Příloha č.2

Soupis zjištěných závad – fotodokumentace

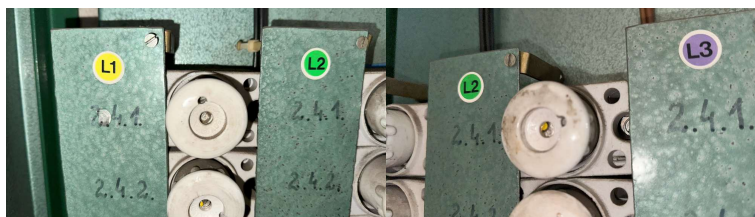
- 18) Rozvaděč RM2.4 – nevyhovující nadproudová ochrana (jistič S161/K16A) vývodů „Osvětlení 1“ a „Osvětlení 2“ vzhledem k maximální proudové zatížitelnosti kabelu (CYKY 2Bx1,5) - je v rozporu s ČSN 33 2000-5-52 ed.2:2012, čl.523.1

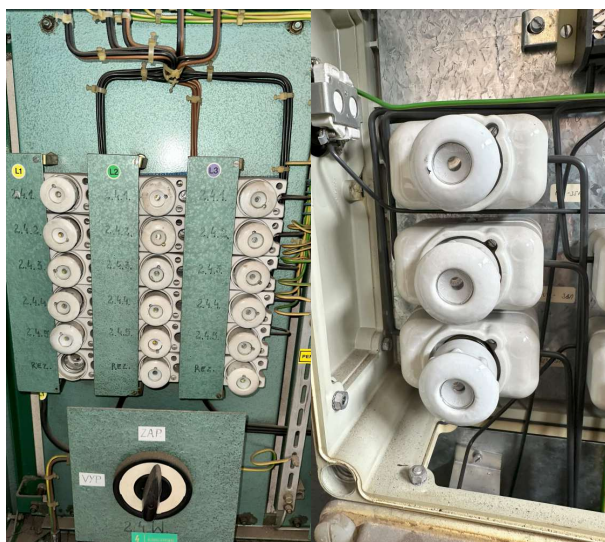
- 20) Rozvaděč RM2.4 – vývod „Ventilátor 2.4.6“ – pojistky L1 16, L2 a L3 6A - nadproudová ochrana pro 3f vývod není provedena pro fáze L1, L2 a L3 pojistkami o stejné jmenovité hodnotě - je v rozporu s ČSN 33 2130 ed.4:2024, čl.4.1, bod a) + nevyhovující nadproudová ochrana (16A) vývodu vzhledem k maximální proudové zatížitelnosti kabelu (CYKY 4Bx1,5) - je v rozporu s ČSN 33 2000-5-52 ed.2:2012, čl.523.1

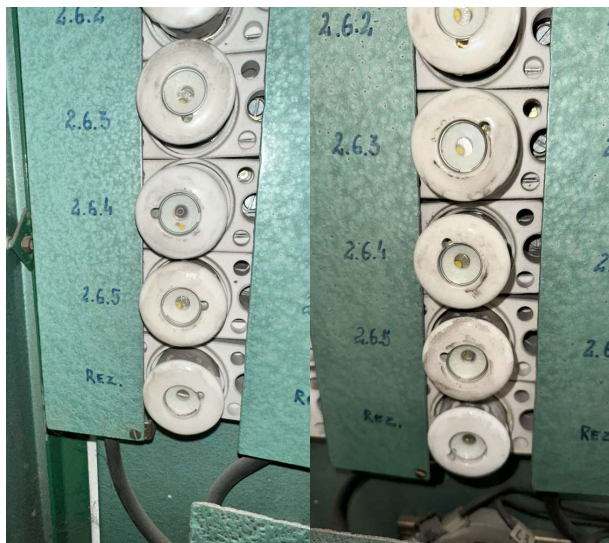
25) Rozvaděč RM2.5 – chybí název na dveřích - je v rozporu s ČSN 33 2130 ed.4:2024, čl.4.1, bod c)

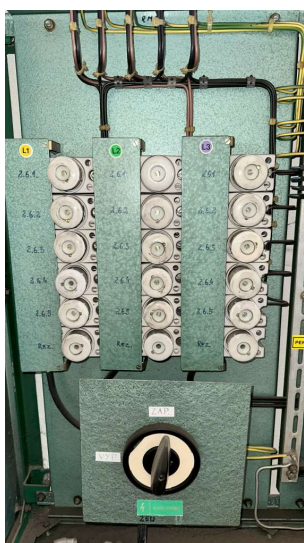
- 29) Rozvaděč RM2.6 – nevyhovující nadproudová ochrana (jistič S161:K16A) vývodu „Osvětlení 2“ vzhledem k maximální proudové zatížitelnosti kabelu (CYKY 2Bx1,5) - je v rozporu s ČSN 33 2000-5-52 ed.2:2012, čl.523.1

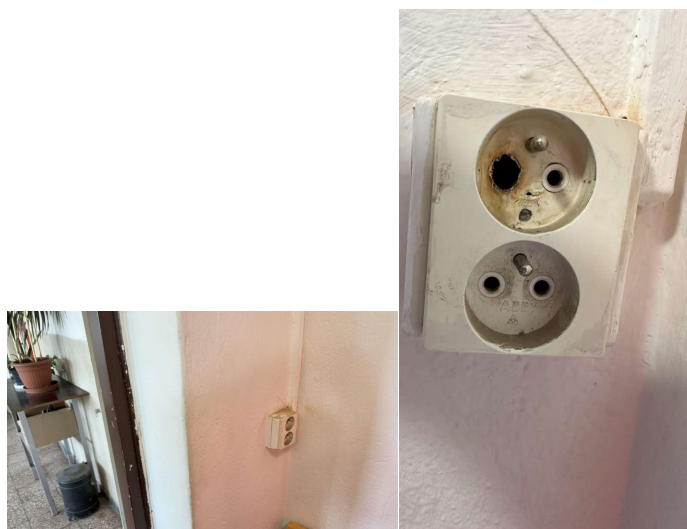
- 38) Zásuvková skříň ZS2.6.5 – chybí krytka zásuvky 230V 16A - je v rozporu s ČSN EN 61140 ed.3:2016, čl.5.2.3

výměna zásuvky
